改善箇所説明図

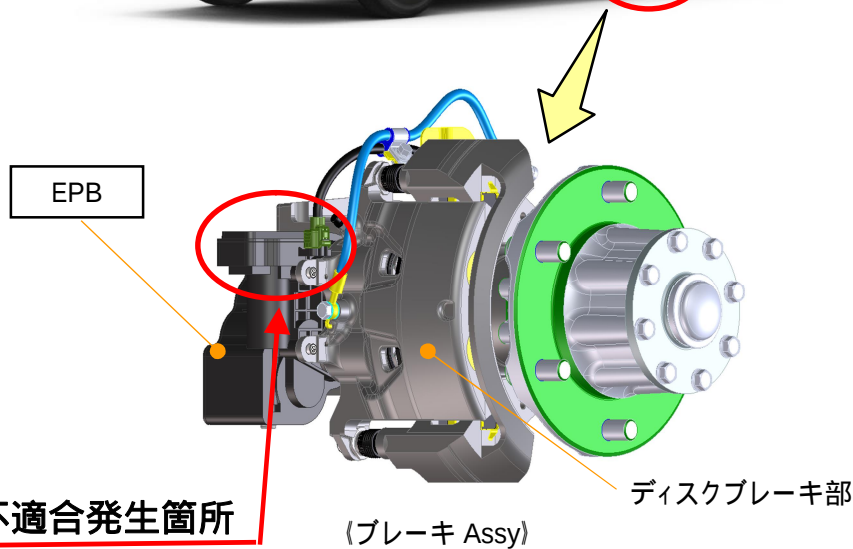
基準不適合発生箇所

電動式パーキングブレーキ（EPB：Electric Parking Brake）において、内部部品の製造不良により、作動/解除操作を行った際にシステムが過電流を検知し、ブレーキシステムが停止することがある。そのため、制動力が不足もしくはブレーキ引きずりが発生するおそれがある。また、メータクラスタの EPB ウォーニングランプ(橙)が点灯するが、ブレーキ引きずりが発生した状態で気付かずに走行するとブレーキが高温になり、最悪の場合、周辺部品から出火するおそれがある。

改善措置の内容

全車両、EPB を対策品に交換する。なお、ブレーキ引きずりの痕跡がある場合は、ブレーキ ASSY を交換する。

注：□ は、対策品に書き換える部品を示す。

識別：作業完了車には、EPB に白色ペイントを塗布する。
